## Werfverslag 11 voor project: Koning Ridderdijk 44 | 8434 Westende (BE)

Nummer: 952RTW-11

Datum: vrijdag, 20 november 2020

Verslaggever: Thijs Verhelst in opdracht voor nv architectenatelier Vyvey & Partners, architect

### 11.3 Peildorpel | terras

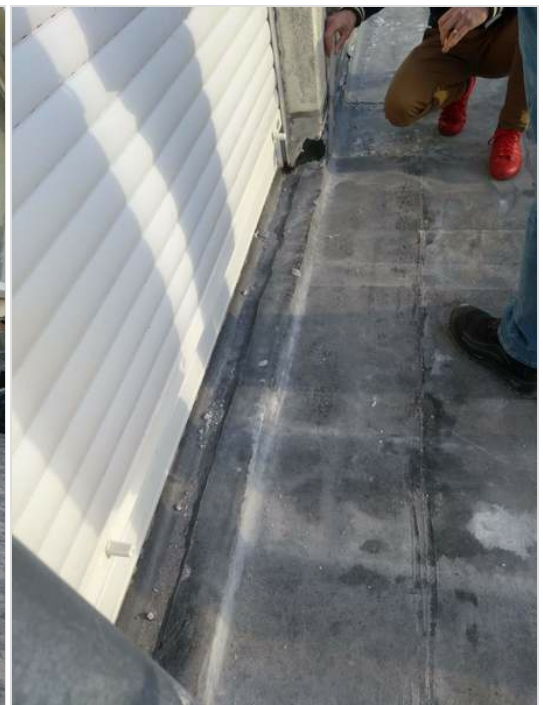
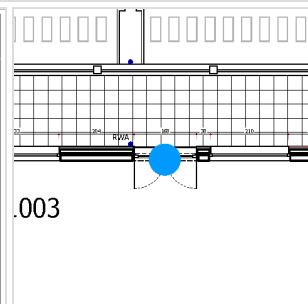
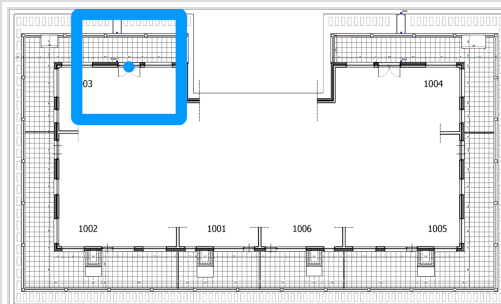
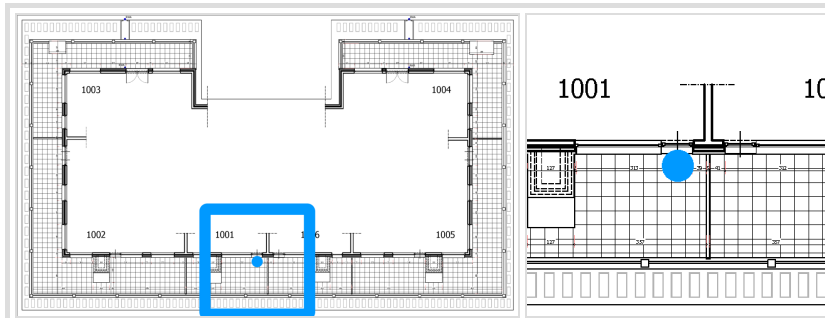
De eindlaag|dakbedekking word finaal over het dakvlak geplaatst. In navolging op punt 10.4 |Werfverslag10 werd alvast de hoogte tss. (bovenkant)dorpel & dakbedekking opgemeten. Deze varieert tussen 21 cm (app.1001) t.o.v. laagste- & 12 cm (app. 1003) t.o.v. hoogste punt .

Aansluitend op deze waarneming ontstaat de discussie welk peil aangenomen zal worden voor het peil bovenkant terrastegels. Van oorsprong zie 7.2 | Werfverslag7 , was aangegeven telkens bovenkant terras gelijkend te nemen met de bovenkant bestaande dorpel. Bij gevolg zouden de terrassen, telkens t.h.v. de zichtschermen, onderling in hoogte verspringen. AAN komt met het voorstel om over gans het dakvlak een uniform peil te nemen voor de terrastegels. Concreet dus hier het peil van het laagste hoogteverschil te respecteren (App. 1003): 12cm. Zo kunnen de zichtschermen & de plint + achterliggende opbouw gelijkend worden doorgetrokken over de volledige bouwlaag. Bijkomend geeft dit de eigenaars, van App. 1002 / 1001 / 1006 later nog de mogelijkheid om nog te zakken met hun buitenschrijnwerk ( buiten draaiende raam/deur), tot op het niveau van het terras. Wat de toegankelijkheid tot het terras ten goede doet, daar waar op heden de eigenaars telkens nog met een opstap zitten tussen buiten en binnen.

SYN. stelt, in navolging op bovenstaande, de vraag voor akkoord bij de bewoners waarop dit van toepassing is. Concreet: App. 1002 / 1001 / 1006. ARCH bezorgt de SYN in kader hiervan ter ondersteuning nog een principe schets + begeleidende tekst. Beslissing hierover wordt volgende werfvergadering hervat.

Mochten de eigenaars beslissen om de betegeling hoger te laten plaatsen dan kan in een latere fase deze niet meer verlaagd worden om de toegankelijkheid naar de terrassen te verbeteren gezien de plinten en crepi hoger geplaatst zijn. Een strook dakdichting zal dan zichtbaar zijn onder de plint.

**11.5 Garantie dakdichting**

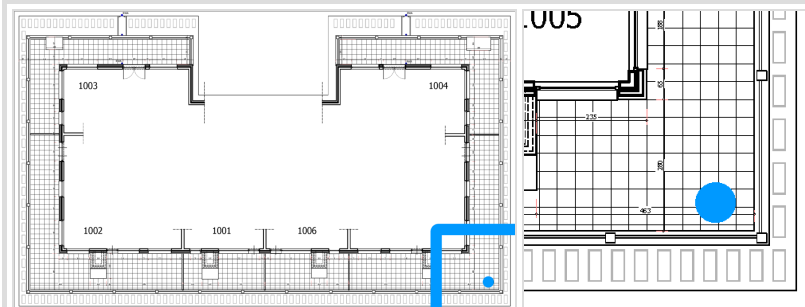
In navolging op punt punt 6.9 | Werfverslag 6; kwam de leverancier van de dakdichting (IKO) een eerste maal langs om nazicht te doen van de reeds uitgevoerde werken. Vanaf wanneer overal de toplaag van de dakbedekking voorzien is komt hij, na uitnodiging van de AAN, nog een 2de keer finaal langs en dit alvorens plaatsing betegeling.

### 11.7 Aanzet plint

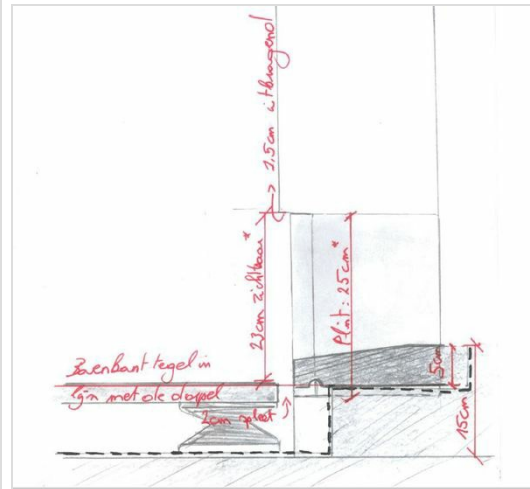
De onderkant van de dorpels ligt in lijn met de bovenkant van de terras tegels. Van oorsprong is de aanzet van de plinten 2 cm lager dan de onderkant van de dorpel. De plinten worden voorzien op 25 cm hoogte (23 zichtbaar); De positionering van deze plint kan afhankelijk van de situatie ( punt 11.1) nog herzien worden. Beslissing volgt volgende werfvergadering.

T.h.v. het buitenschrijnwerk wordt de dakbedekking verticaal , met overlengte, achter het buitenschrijnwerk opgetrokken. Elders wordt de dakbedekking verticaal tegen de wand, tot op 20 cm boven de vloerisolatie, opgetrokken.

plint hoogte 20cm \*

### 11.8 Afwerking technische schouw

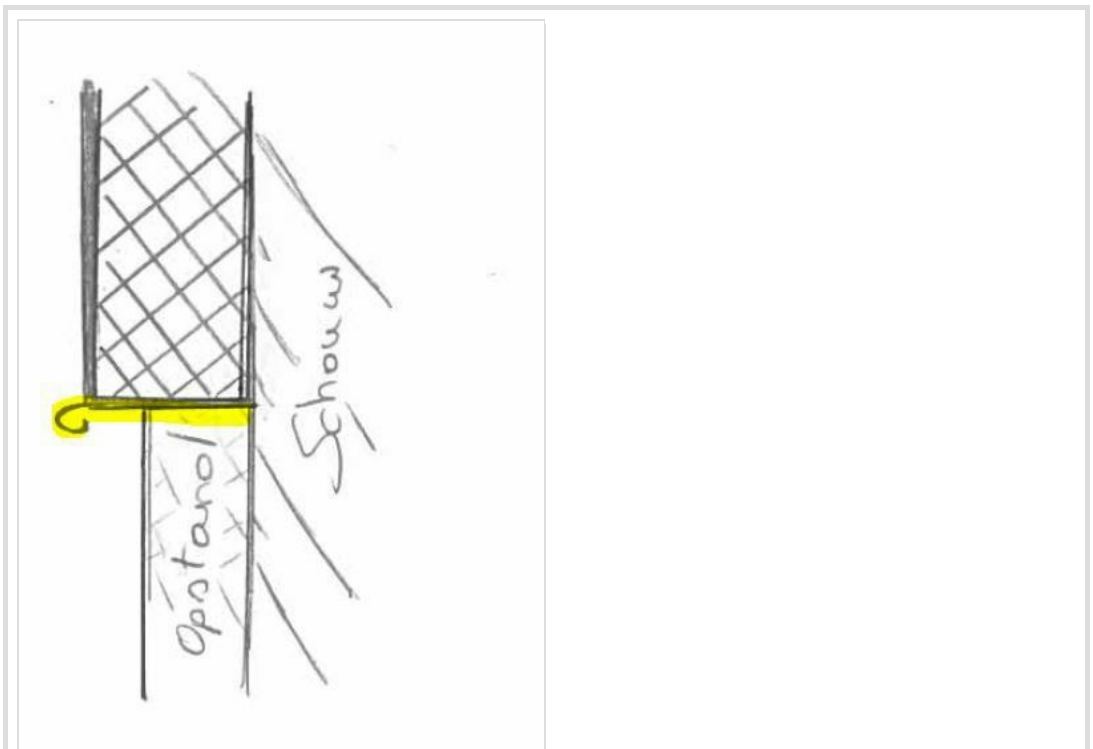
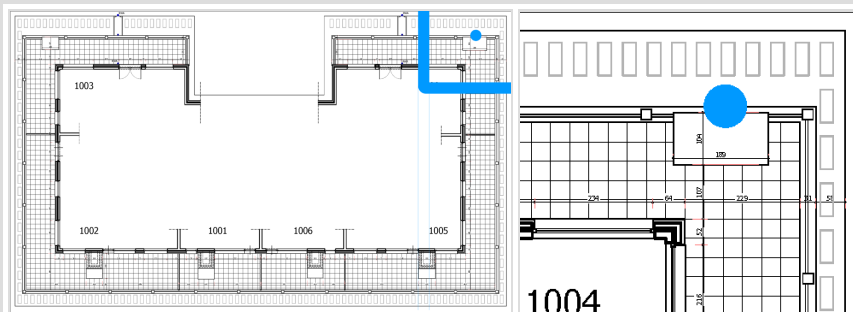
Dakbedekking, t.h.v. de technische schouw, wordt tot op het zelfde peil opgetrokken van de wandvlakken| app. ( zie punt 11.6 ). De schouwen worden cnf. analoog principe uitbekled zoals de wandvlakken: plint + isolatie( hier slechts 5cm) + crepi.

Achterzijde schouw wordt afgewerkt (isolatie + crepi) tot op hoogte van de opstand; T.h.v. de opstand wordt bijkomend een sokkelprofiel voorzien (zie principe schets).

### 11.11 Bouwverlof

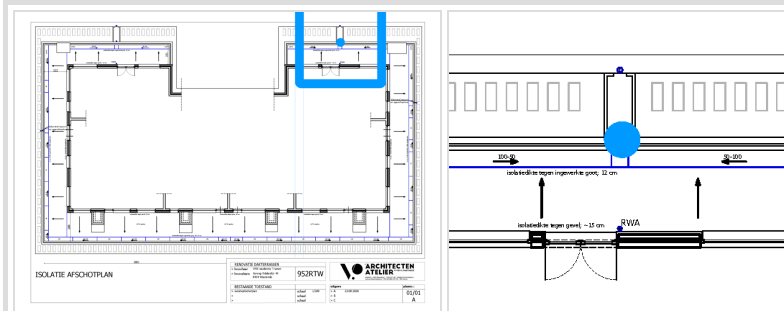
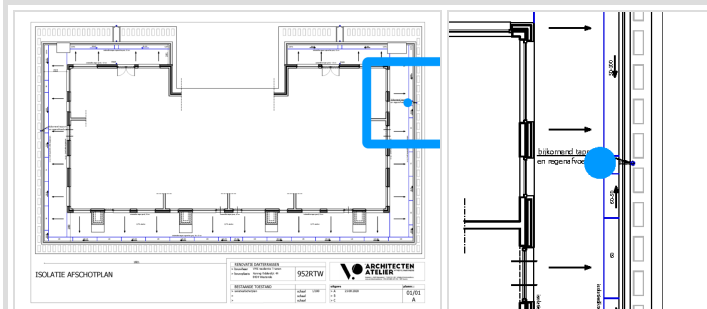
Dakbedekking wordt voor het bouwverlof ( vrij. 18dec) volledig dicht gewerkt .De AN is dan in verlof tot 4 jan. waarna de werken weer verder aangevat worden. Aansluitend volgen er in deze periode dan ook geen werfvergaderingen.

In navolging van het bouwverlof worden de dak doorvoeren van de toekomstige RWA punten gemaakt en afgeleid naar de bestaande punten. Voorstel komt van AN om deze via, de buitenzijde van de luifel naar de bestaande tappunten aan de achtergevel te laten afwateren.

De nieuwe afvoerbuis tegen de zijgevel waarde bouwlift staat kan als gevolg van de positie van de verankering van de bouwlift nog niet geplaatst worden. Beide afvoerbuizen zullen (na wegname bouwlift) geplaatst worden met een hoogtewerker.
